CON ESTA FECHA SE HA DICTADO LA SIGUIENTE RESOLUCIÓN N° 39

REFERENCIA: LICITACIÓN PÚBLICA N°642-31-LR16 "CONSTRUCCION RED DE CICLOVIAS, COMUNA DE SANTA CRUZ, ETAPA 2" DE LA REGIÓN DEL LIBERTADOR GENERAL BERNARDO O'HIGGINS.

ACLARACIÓN N°1
(Consta de 3 páginas)

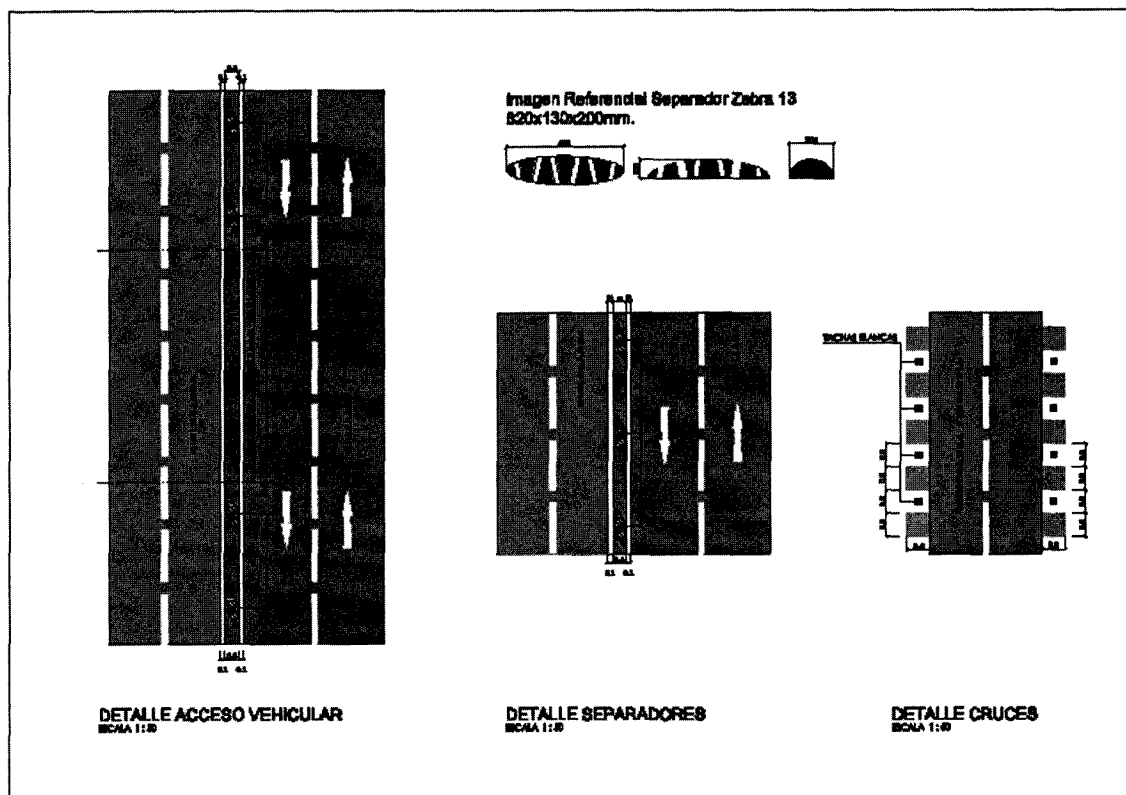
- LAS TOSCAS.
20. Al ser modo Ciclobanda, quiere decir que sólo se pintará de acuerdo a trazado de señalética de color azulino.
R.- No, incluirá también demarcación y separadores Zebra 13, todo de acuerdo a planos geométricos y señalética y demarcación. Ver plano adjunto.

Sírvanse considerar la presente Adición como parte integrante de los antecedentes que obran en su poder, para el estudio de la Licitación citada en la Referencia. Se adjuntan nuevas EETT y plano de Separadores de zebra.
